## EQUIANO SISTEMA DE CABO SUBMARINO (Sesimbra)

### Aperfeiçoamento do pedido Bmar PT2020ITPM002505901

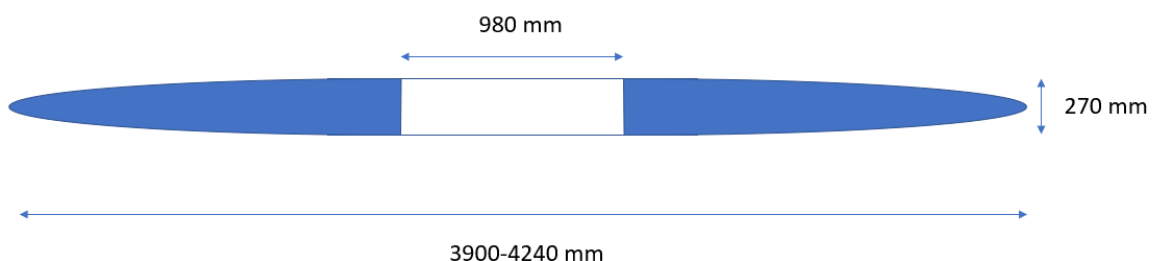
ii) Explicitar em que consistem os repetidores de linha e qual o seu espaçamento e dimensões, devendo ser incluída figura ilustrativa.

**Resposta:** Os repetidores são amplificadores óticos instalados ao longo do cabo e são usados para estender o alcance dos links de comunicação ótica, superando as perdas devido à atenuação da fibra ótica. Repetidores serão instalados em distâncias específicas ao longo da rota que compõe o sistema Equiano.

- O diâmetro da caixa marítima rígida (seção do tubo branco na figura abaixo) é de aproximadamente 270 mm.
- O comprimento da seção da caixa de mar do repetidor é de aproximadamente 980 mm.
- O comprimento total do repetidor é de aproximadamente 3900 mm a 4240 mm dependendo do acoplamento do cabo.
- O espaçamento entre repetidores é de aproximadamente 54 a 79 km, variando com o planeamento da rota.
